Modulo per la presentazione delle osservazioni per i piani/programmi/progetti sottoposti a procedimenti di valutazione ambientale di competenza statale

ID: Codice procedura (ID_VIP/ID_MATTM): 12691

“Progetto di un impianto eolico denominato "Pitigliano" ubicato nei comuni di Pitigliano (GR) e Sorano (GR) costituito da 20 (venti) aerogeneratori di potenza nominale 7,0 MW per un totale di 140,0 MW con relative opere connesse ed infrastrutture indispensabili”

TESTO DELLE OSSERVAZIONI

Immagine 1. Vincoli ex art. 136 del CBC dal PIT della Regione Toscana e zona approssimativa dove è progettato l'impianto industriale.

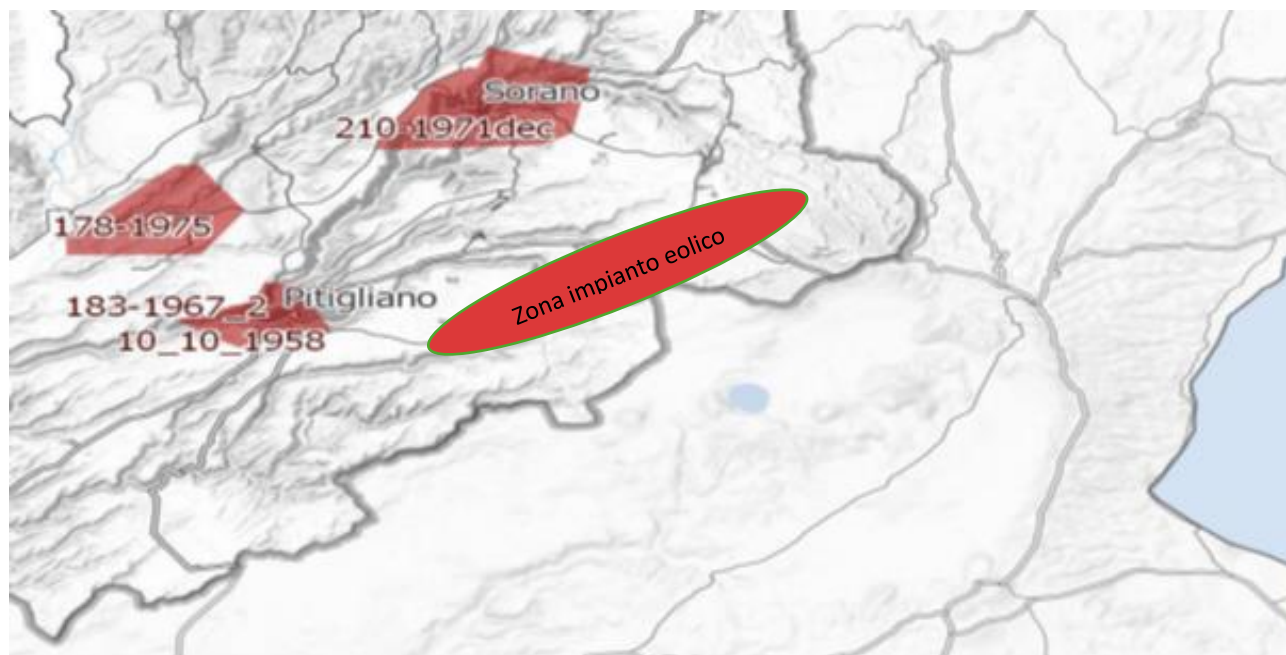
Al contrario si evidenzia che l'impianto eolico industriale citato non solo ricadrebbe con tutti e 20 gli aerogeneratori all'interno delle fasce di rispetto di 3 km di due vincoli paesaggistici di notevole interesse pubblico esistenti nella Regione Lazio e con una parte di essi nel vincolo paesaggistico del Centro abitato di Sorano (GR) quindi in aree non idonee all'installazione di impianti di energia rinnovabile. Addirittura, alcuni aerogeneratori sarebbero ubicati a poche centinaia di metri dai perimetri dei due vincoli paesaggistici laziali ex art 136 del CBC.

Inoltre, come sostiene la Proponente parte dell'impianto si verrebbe a trovare a 3,5 km dal centro abitato di Sorano. Infatti, tre degli aerogeneratori WTG 08, 09, 10 sono addirittura all'interno delle fasce di rispetto dei 3 km del suo vincolo paesaggistico di notevole interesse pubblico ex art 136 del CBC. Si evidenzia che così si crea

un'ulteriore incompatibilità con la tutela del Paesaggio.

Immagine 3. Cumulo di una parte di impianti eolici, fotovoltaici e geotermici industriali in progettazione ed esistenti intorno all’eolico industriale “Pitigliano”.

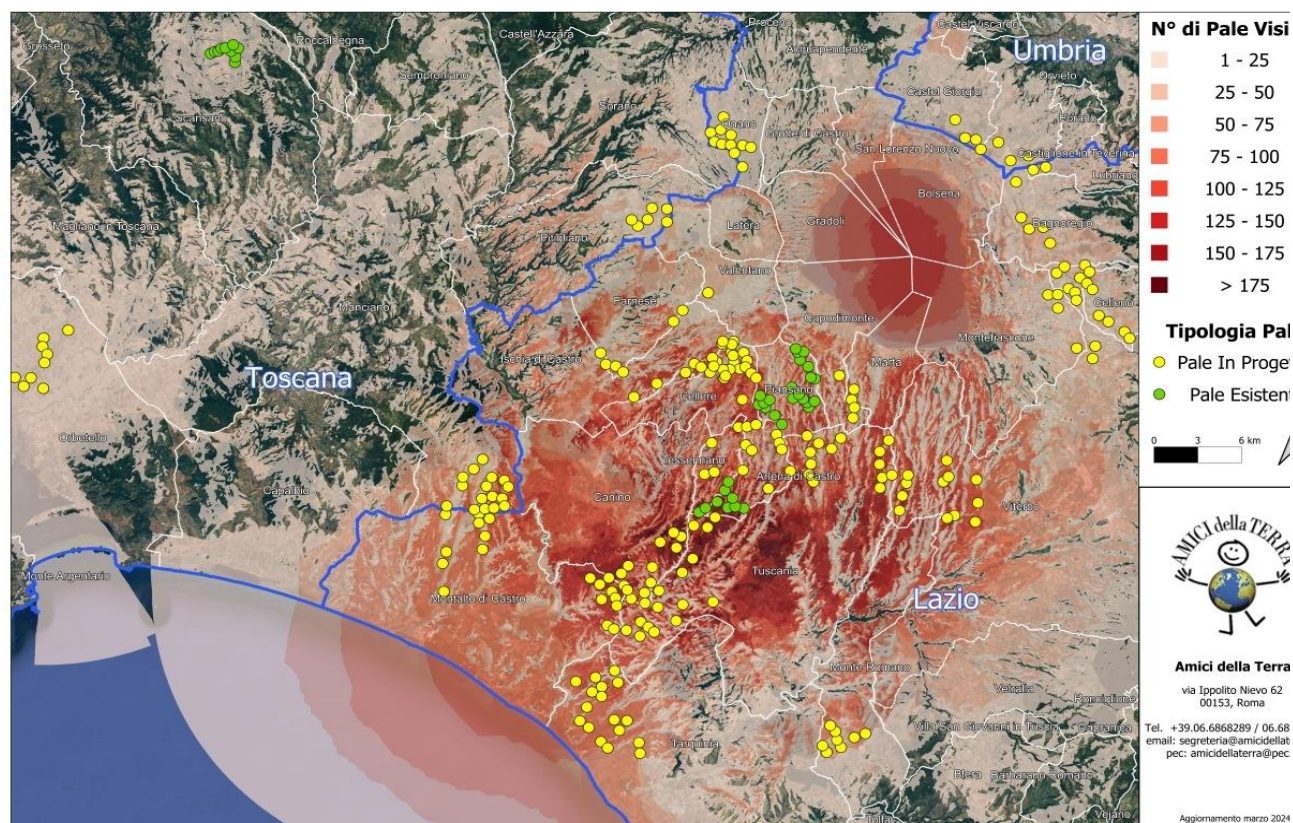
Beni Culturali “*Ambito paesaggistico, geologico e geomorfologico dell’orlo della caldera di Latera ...*” Non vengono nemmeno citati gli impianti eolici in progetto al MASE, il “Rempillo” (6 aerogeneratori) e un altro in verifica amministrativa di 14 aerogeneratori e 72, 6 MW. Ad oggi nei territori di Pitigliano, Sorano e in quello limitrofo potenzialmente potrebbero essere insediati 40 aerogeneratori alti 200 metri e larghi 170. Ma la proponente non cita neanche altri impianti che creerebbero il cumulo e quindi maggiore impatto. Infatti, sul territorio della “Città del Tufo” (Sorano e Pitigliano) impatterebbero anche l’impianto eolico “Montarzo” di Onano con 13 aerogeneratori con le dimensioni ricordate, l’altro eolico industriale nel territorio di Valentano con sette aerogeneratori (stesse dimensioni), gli impianti di Farnese con un minieolico di 3 Torri alte 60 metri già installate in località Poggio del Crognolo e l’impianto eolico industriale “Vallerosa” (7 aerogeneratori alti 200 metri e larghi 158 metri) in procedura VIA presso la Regione Lazio. Inoltre, altri impianti del minieolico già presenti a Valentano, Cellere e Piansano e due progetti eolici industriali con le stesse dimensioni (200 m x 170 m) nel Comune di Ischia di Castro. La valutazione del cumulo non prende neanche in considerazione gli impianti industriali di fotovoltaico e agrivoltaico in progetto a Farnese, Valentano, Ischia di Castro, Cellere. L’impianto geotermico in procedura Via al MASE, progettato nella Caldera di Latera. Quindi è stata effettuata una valutazione del potenziale impatto cumulativo non veritiera a dispetto di quanto affermato dalla proponente che sostiene di aver preso in considerazione uno spazio di 10 km intorno al suo impianto per gli impatti che si creerebbero.

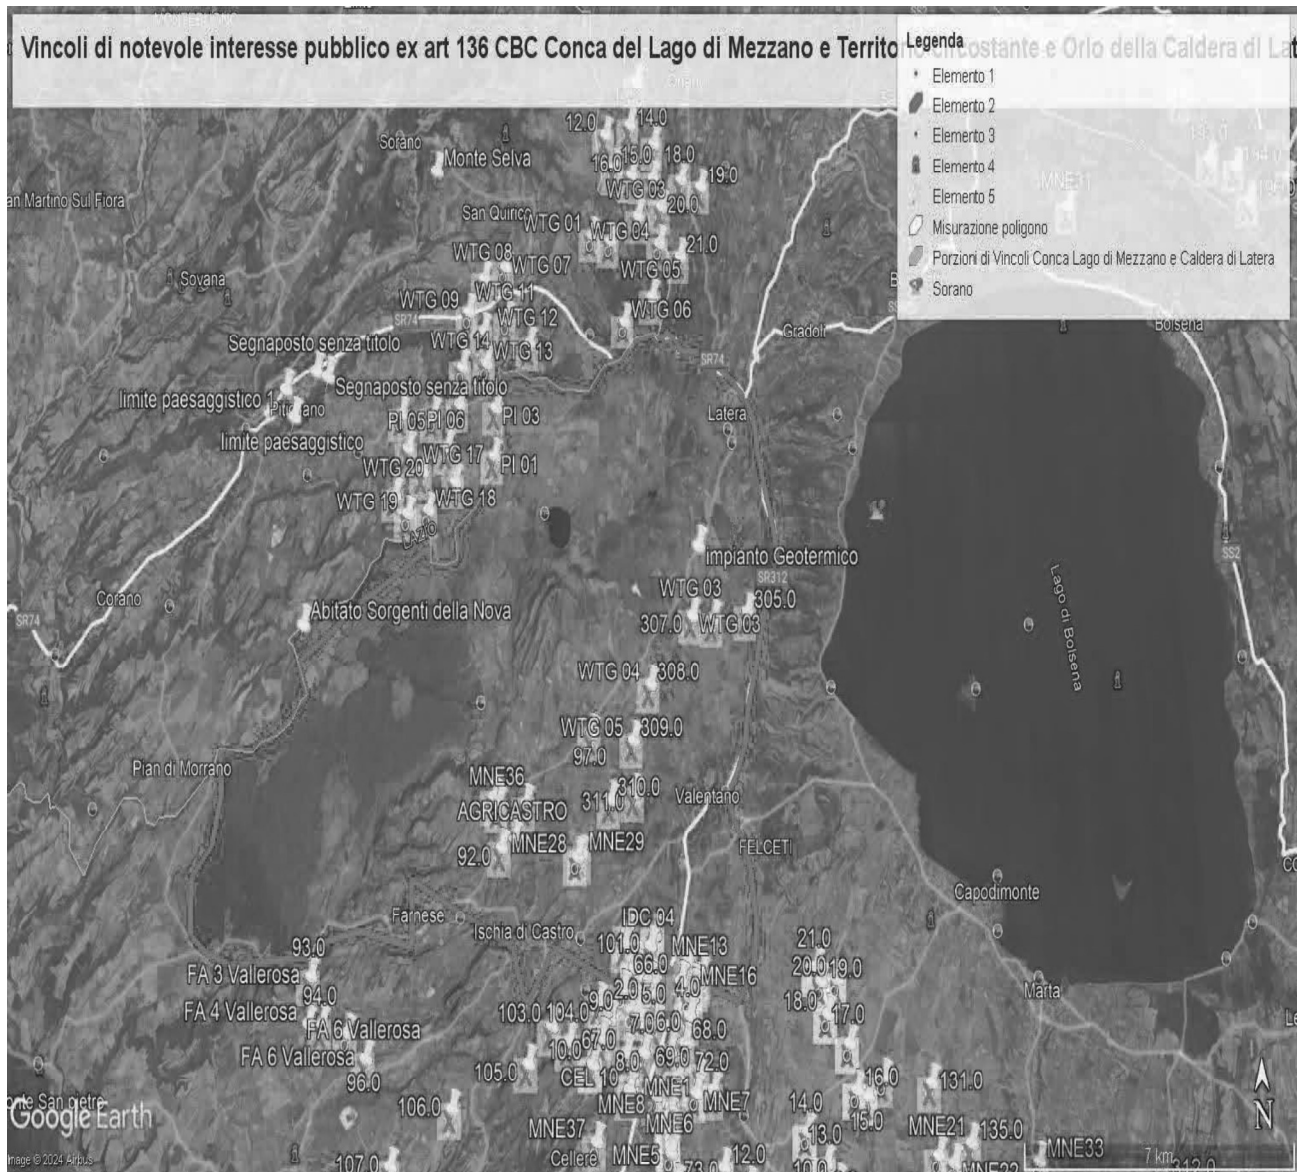
Come è illustrato nell'immagine si ribadisce che l'impianto industriale "Pitigliano" ricade completamente all'interno delle fasce di rispetto dei due vincoli di notevole

interesse pubblico e lambisce quelle di un terzo vincolo e quindi come affermato dal Consiglio di Stato nelle sentenze citate, l'impianto è insediato in area non idonea ai sensi dell'art. 20 comma 8 lettera c quater del D.Lgs. n. 199/2021 e ss.mm.ii al contrario di quanto sostiene la proponente.

IMMAGINE n. 3 Impianto eolico industriale “Pitigliano” e distanze aerogeneratori dai Vincolo “Orlo della Caldera di Latera.

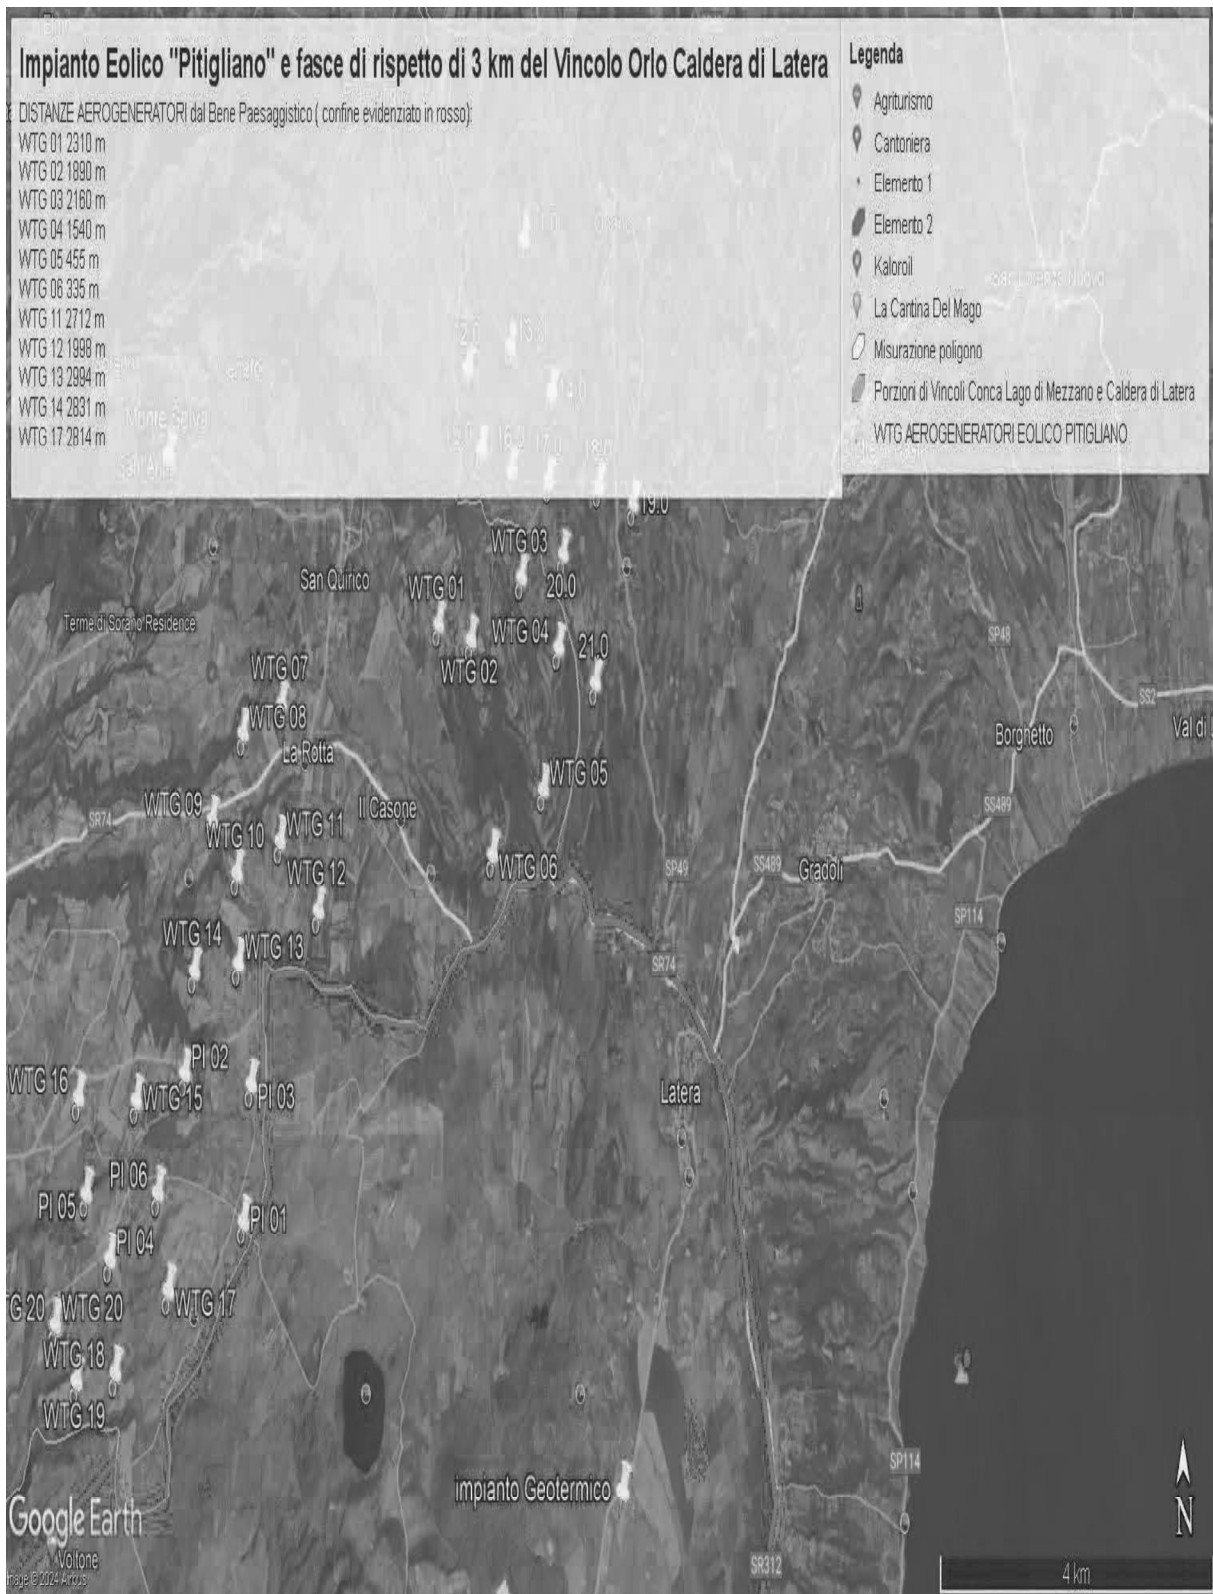
Concludendo, si evidenzia ancora che la proponente non effettuando la procedura prevista dalla Parte III delle Linee Guida nazionali ha ignorato un vincolo paesaggistico di notevole interesse pubblico istituito con un provvedimento del Segretariato regionale del Ministero della Cultura per il Lazio che ha emanato il Decreto di dichiarazione di notevole interesse pubblico n. 22 del 15.02.2024 ai sensi e per gli effetti dell'art. 136, co. 1, lett. c) e d) del decreto legislativo 22 gennaio 2004, n. 42, "Ambito paesaggistico, geologico e geomorfologico dell'orlo della caldera di

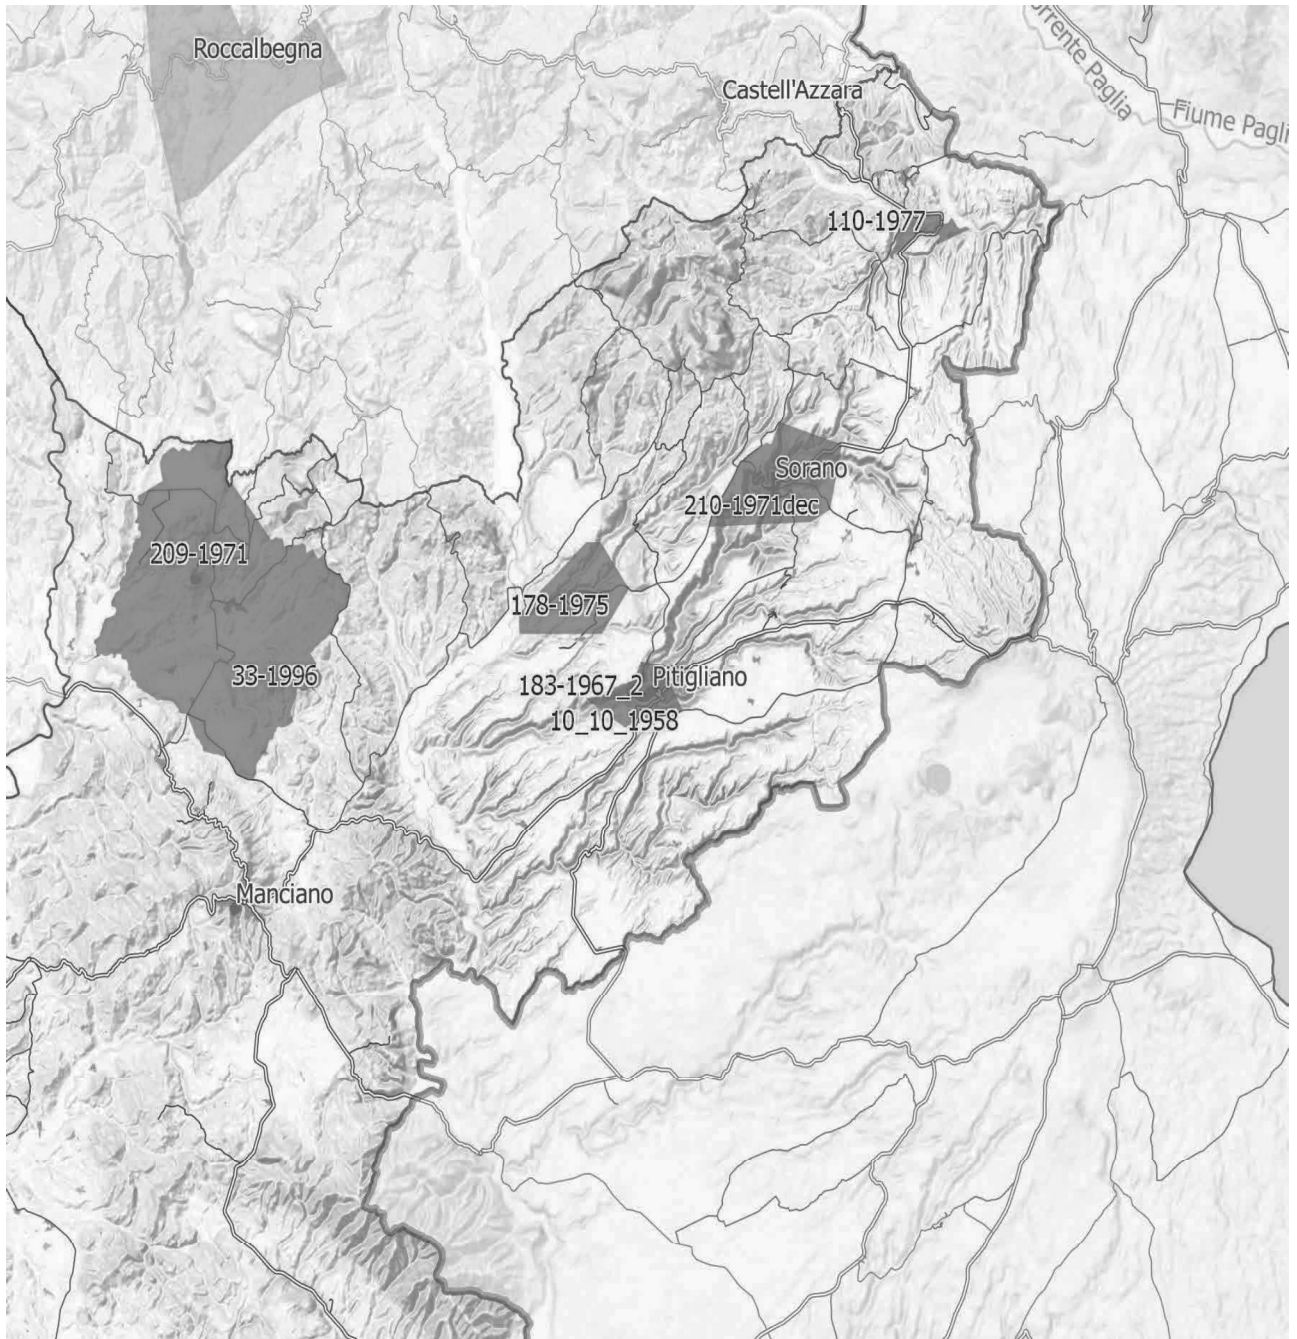
IMMAGINE n. 4 Si evidenzia che i tre aerogeneratori WTG 07, WTG 08 e WTG 09 impattano con il vincolo paesaggistico di notevole interesse pubblico del Centro Storico di Sorano. Il WTG 07 si troverebbe a 2828 m, WTG 08 2504 e WTG 09 2990. Il cavidotto dell'impianto invece impatta in buona parte del Vincolo paesaggistico ex art. 136 del CBC del Centro Storico di Pitigliano.

IMMAGINE n 5. Mappa eolici elaborata dall'Associazione Amici della Terra. La mappa evidenzia il cumulo degli impianti tra Lazio e Toscana.

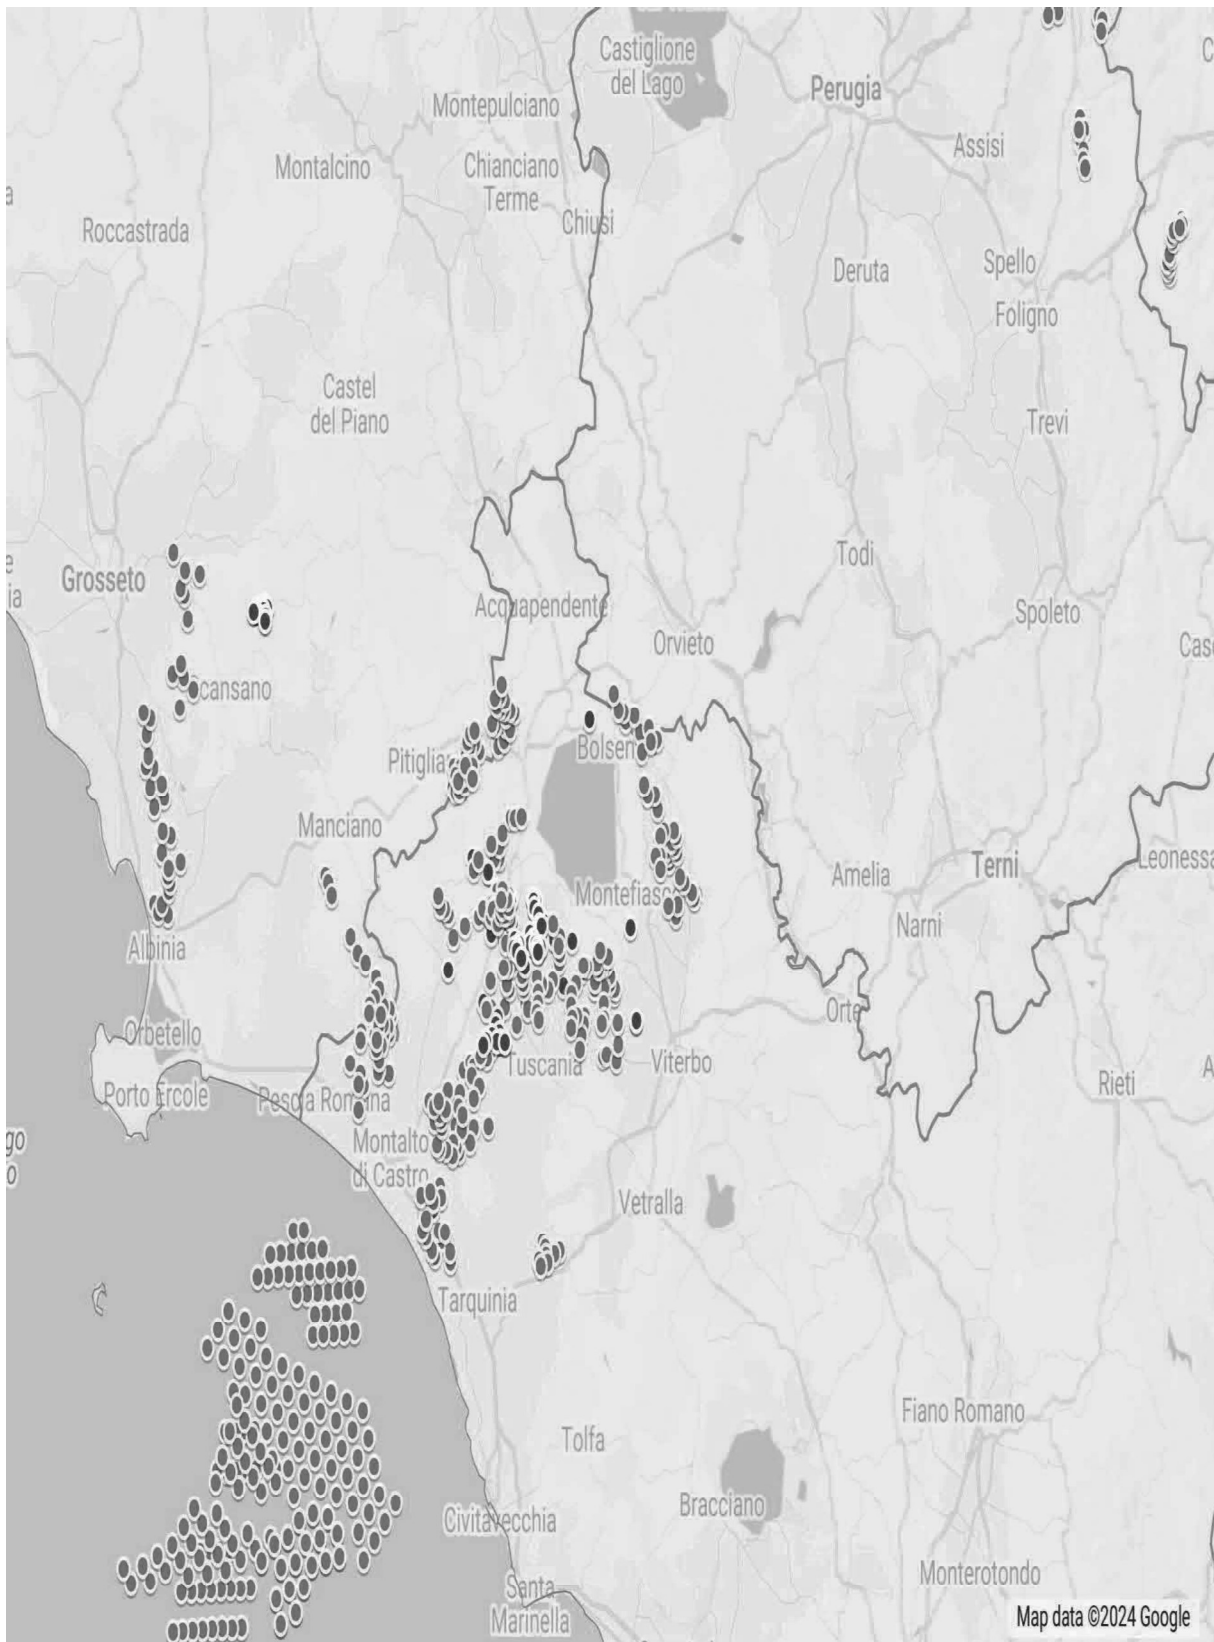
Riguardo al cumulo degli impianti FER, le mappe prodotte dalla proponente riguardano, come già evidenziato, soltanto una parte molto piccola degli impianti FER dell'area intermedia e vasta e in particolare di quelli eolici che contribuiscono a creare un notevole cumulo e la saturazione del territorio tosco laziale. Riguardo al cumulo dei soli impianti eolici si riporta la mappa dell'intervisibilità degli impianti eolici elaborata dall'Associazione nazionale “Amici della Terra”.

Se agli impianti eolici rappresentati qui sopra che non comprendono sia l'impianto eolico Pitigliano e le altre 14 pale del progetto eolico in verifica amministrativa sempre nel territorio di Pitigliano si aggiungono i migliaia di ettari (7000 fin'ora) di territorio occupato dagli impianti fotovoltaici e agrivoltaici e dalle altre tipologie appare chiaro il numero spropositato degli impianti FER nella bassa toscana e nella Tuscia.
